Number	G4-4
Score	142 / 487
Rank	19位

### 減点ポイント(不良例)

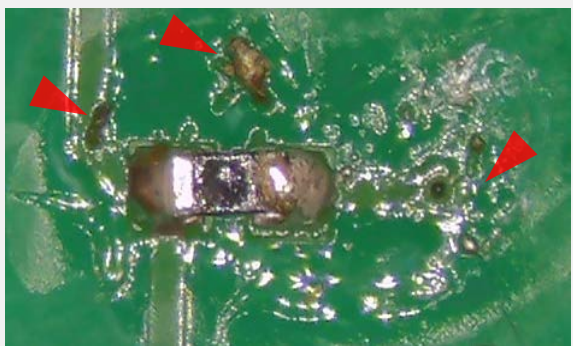
FOD&はんだボール  
IPC-A-610G 10.6.2, 5.2.7.1を参照

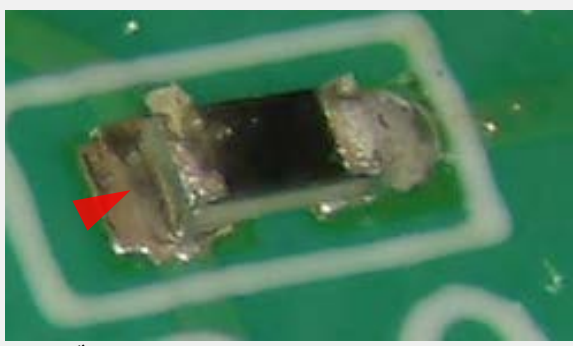
FOD&はんだボール  
IPC-A-610G 10.6.2, 5.2.7.1を参照

はんだ不足  
IPC-A-610G 8.3.2を参照
